## **Osservazioni relative al progetto ITW-LKW la cui sintesi non tecnica è esposta nel Sito Internet del Ministero all'Ambiente, come qui sotto indicato.**

*Opera: Impianto Pilota Geotermico di Castel Giorgio (TR)*

*Progetto: Impianto Pilota Geotermico denominato Castel Giorgio così come definito dall'art.9 del D.Lgs. n 28 del 03/03/2011, da realizzarsi in Provincia di Terni, nel Comune di Castel Giorgio (TR)*

*Proponente: ITW & LKW Geotermia Italia S.p.A.*

# 1 - FORMAZIONE DELLA CALDERA

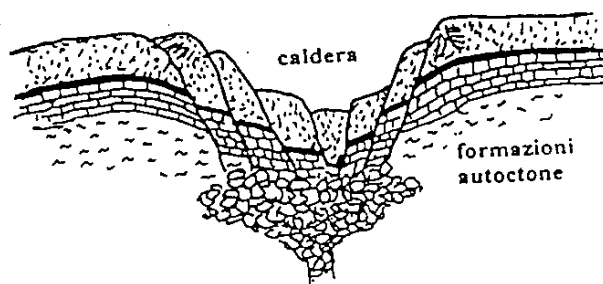
Come noto le nostre zone erano coperte dal mare ed emersero 2 milioni di anni fa. Circa 600.000 anni fa ebbe inizio una intensa attività vulcanica che scavò una grande cavità sotterranea detta camera magmatica la quale, sotto il peso dei materiali vulcanici accumulatisi in superficie, crollò formando una conca. In essa si accumulò l'acqua piovana che dette origine al lago (1).

# 2 - FOTO DAL SATELLITE

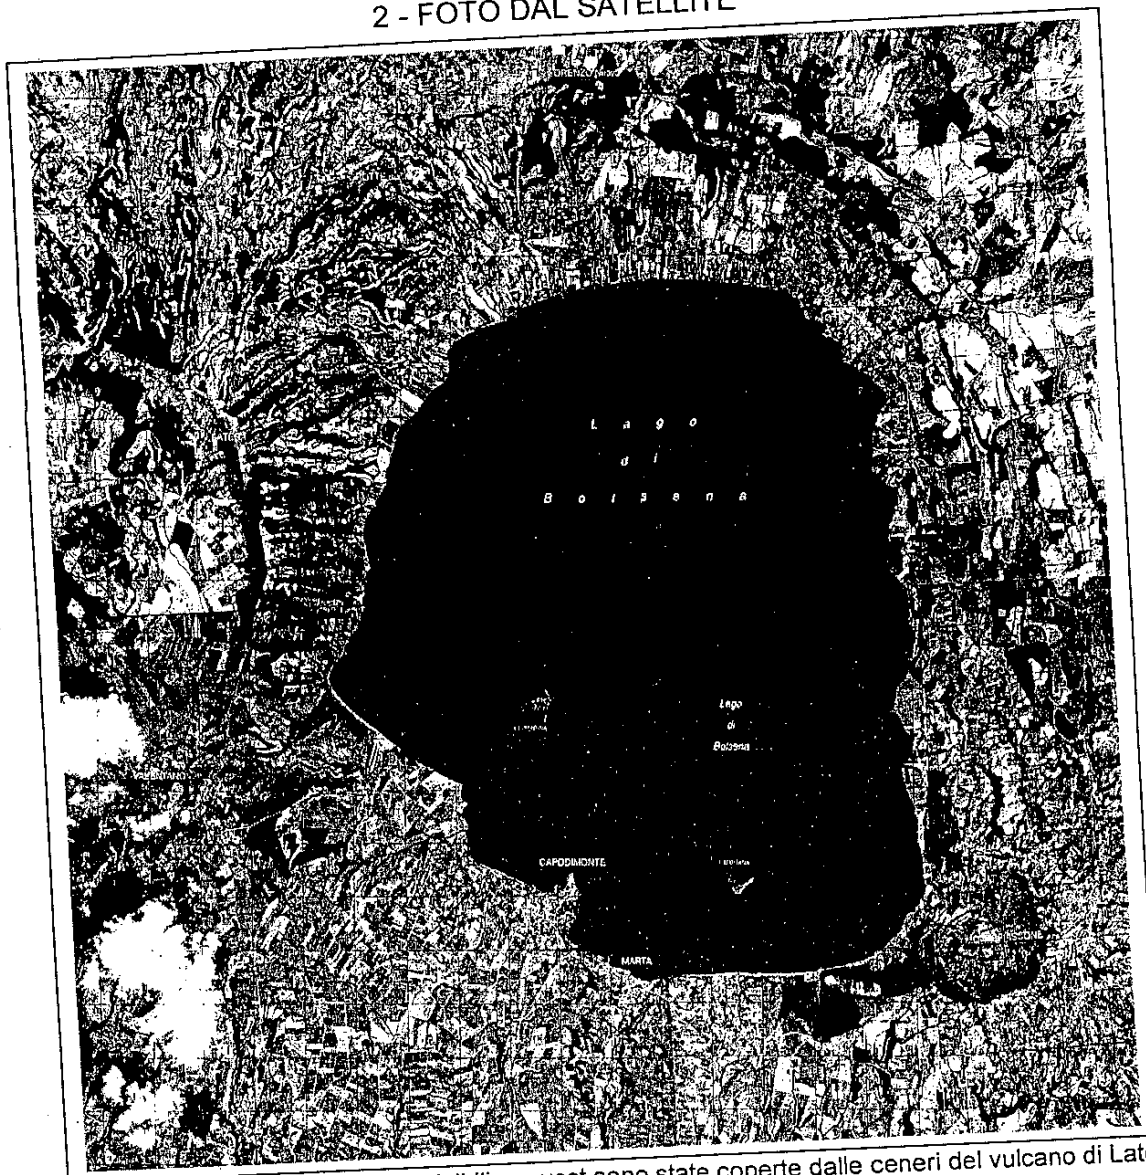
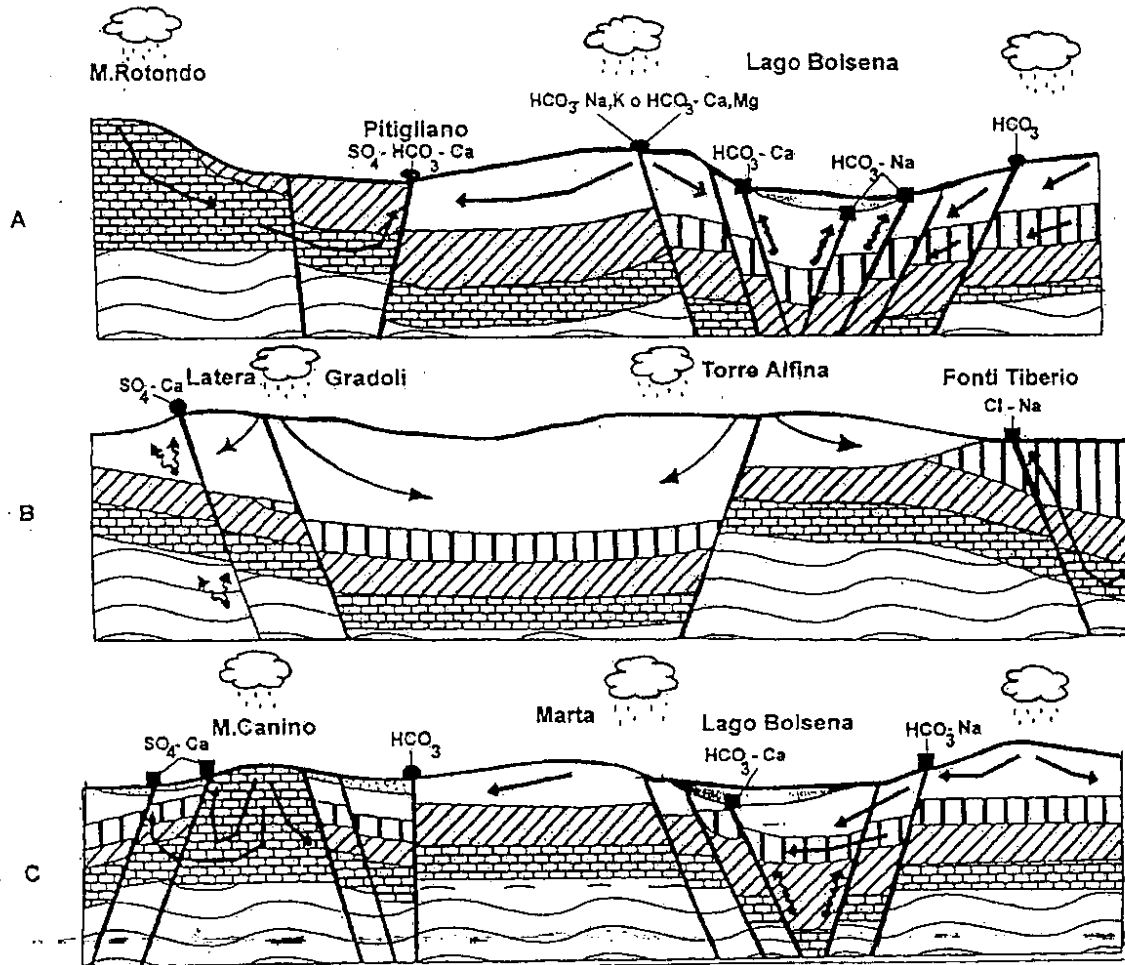
Le fratture causate dal crollo che ha formato la caldera sono profonde e perfettamente visibili in superficie come risulta dalla foto dal satellite (2). Sono riportate graficamente in studi scientifici (3) e la loro presenza è confermata dalle sorgenti termali.

Sul versante est le fratture sono visibili, a ovest sono state coperte dalle ceneri del vulcano di Latera

4 - SCHEMA DELL'IMPIANTO GEOTERMICO

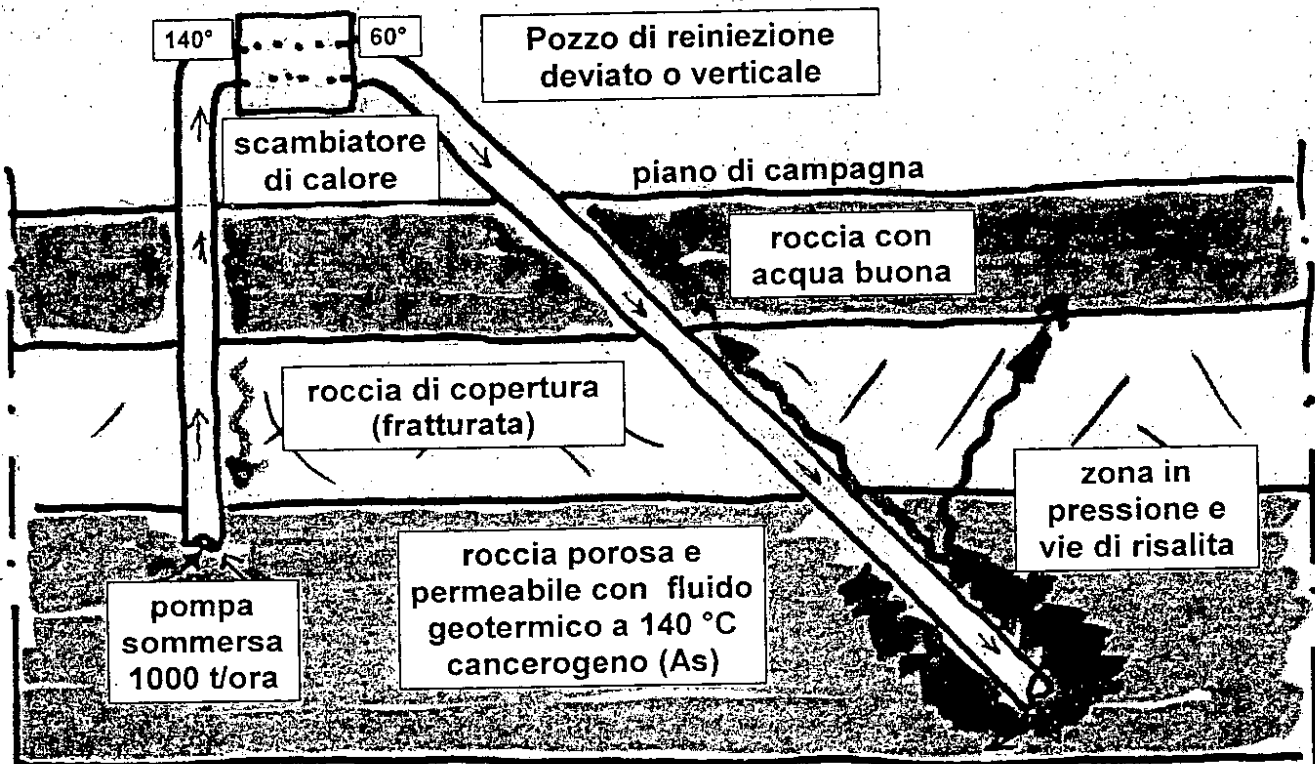
Schematicamente i pozzi di produzione e di reiniezione attraversano in successione la falda superficiale acquifera, lo strato di copertura e infine raggiungono la falda geotermica a 1000 - 2500 metri. (4). Lo strato di copertura separa la falda superficiale di acqua "buona", da quella geotermica. Attualmente le numerose fratture presenti nella copertura costituiscono potenziali vie di risalita, ma sono generalmente inattive perché con il trascorrere di tempi geologici si è creata una situazione di equilibrio fra i fluidi che rimangono stabilmente nelle rispettive falde, a parte le occasionali sorgenti termali.

L'attuale equilibrio è stato determinato dalla pressione nei rispettivi serbatoi, il peso specifico dei fluidi e la struttura dello strato di separazione: ogni cambiamento della pressione nello strato geotermico provocato dalla produzione e reiniezione di fluido, può attivare flussi di scambio tra le due falde.

In particolare con la reiniezione lo stato di equilibrio viene alterato attorno alla scarpa della tubazione di reiniezione dove si crea la sovrappressione necessaria per disperdere nella roccia calcarea il fluido geotermico iniettato. La sovrappressione spinge il fluido nella roccia calcarea, ma allo stesso tempo lo spinge inevitabilmente nelle fratture sovrastanti della copertura che diventano una facile via di risalita verso la falda superficiale utilizzata per alimentare la rete potabile.

# Carta Idrogeologica

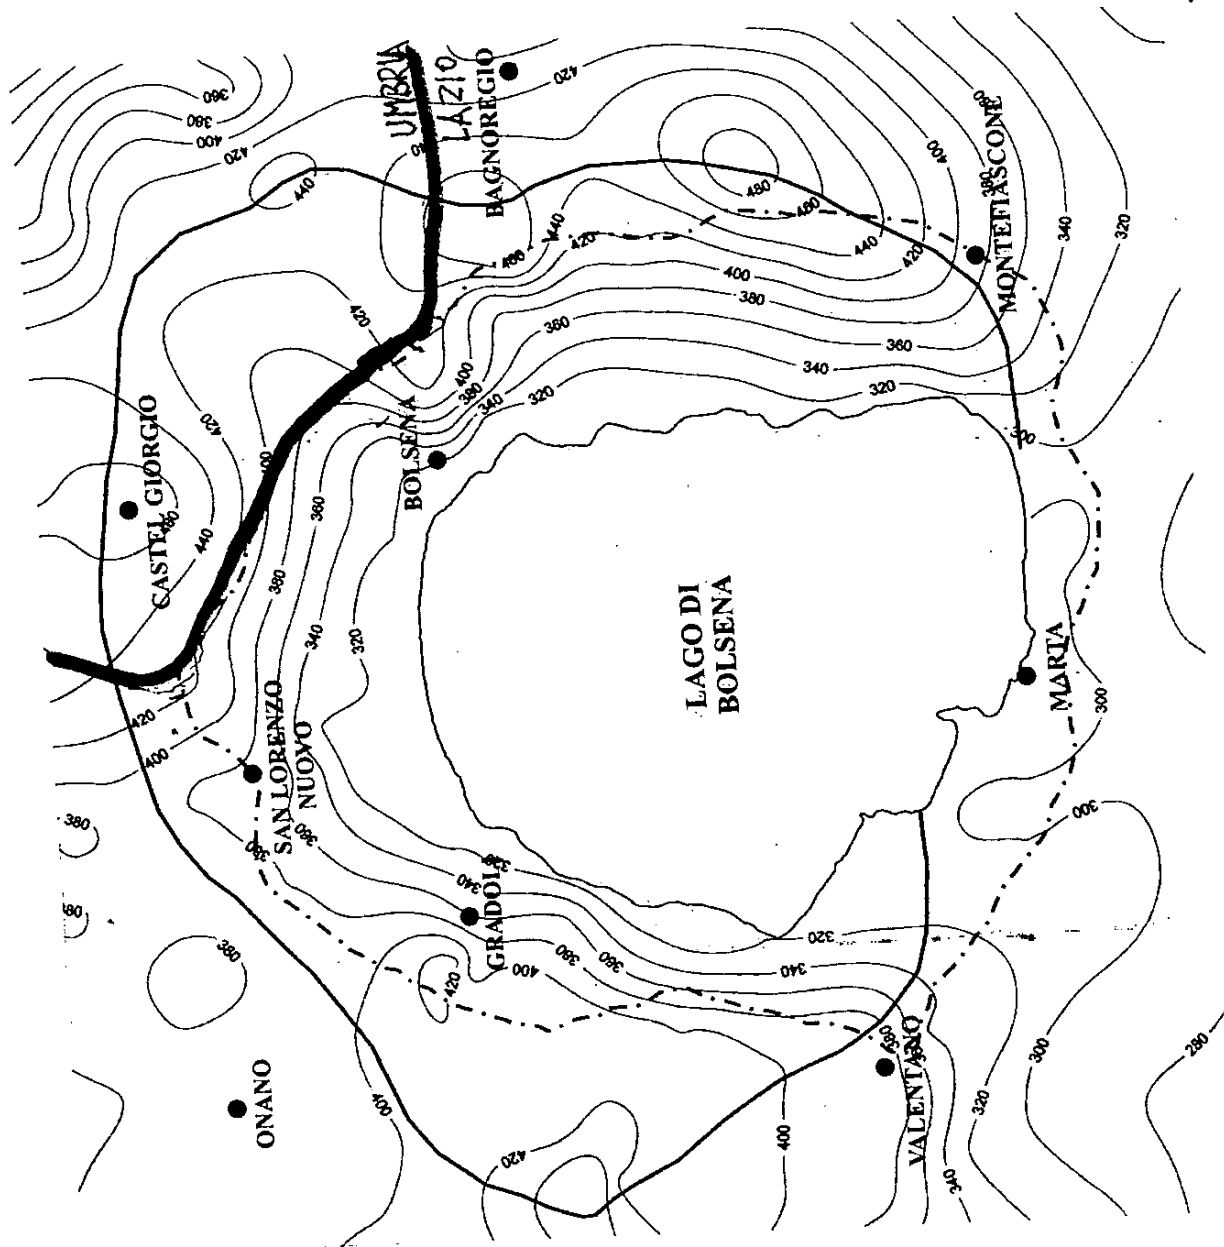
Il lago di Bolsena è la parte affiorante di una grande falda acquifera contenuta da spartiacque sotterranei che delimitano il bacino idrogeologico e che nel settore nord si estende oltre Castel Giorgio (5). Nella parte periferica di detto bacino il livello dell'acqua nei pozzi è di oltre 400 metri s.l.m. come indicato dalle isopieze, mentre il lago si trova a 305 m. Vi è quindi un continuo deflusso ipocentrico di acqua dal bacino idrologico verso il lago e da questo verso l'emissario Marta. L'inquinamento da arsenico della falda di acqua buona, anche in zone lontane come Castel Giorgio, comporterebbe nel tempo un aumento del contenuto di arsenico nel del lago.

## Carta della densità dei prelievi idrici totali

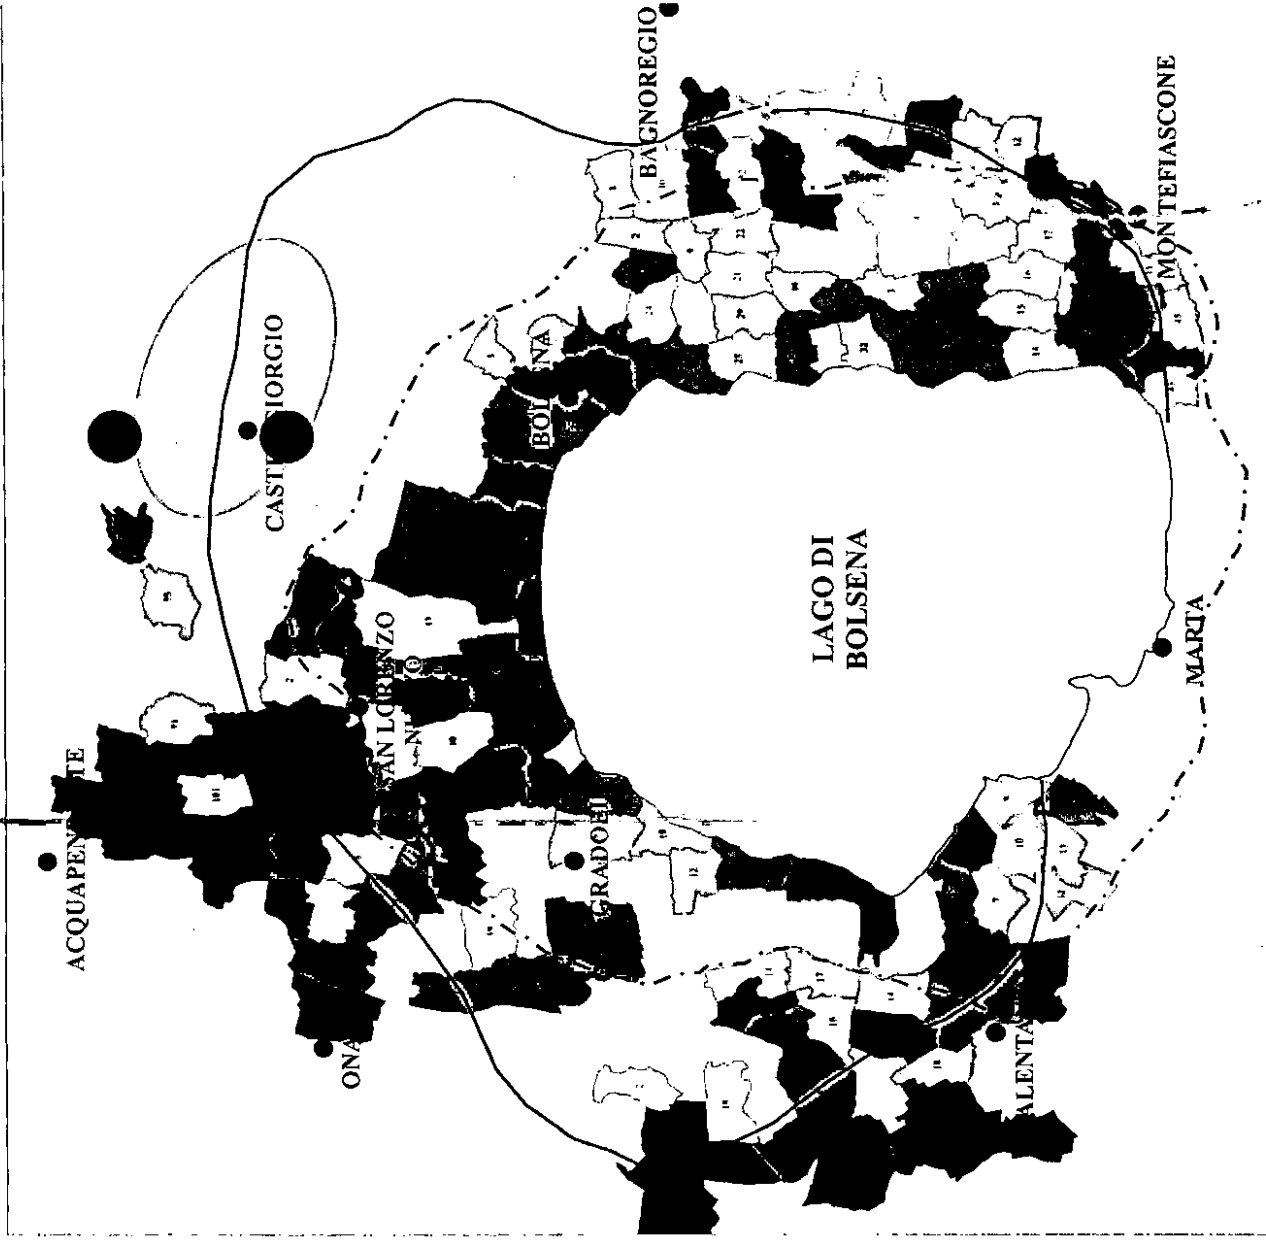
L'impianto geotermico della ITW mette a rischio non solo la rete potabile che attinge direttamente dalla falda (6), ma pregiudica anche la futura possibilità di diluire il contenuto di arsenico della rete potabile.
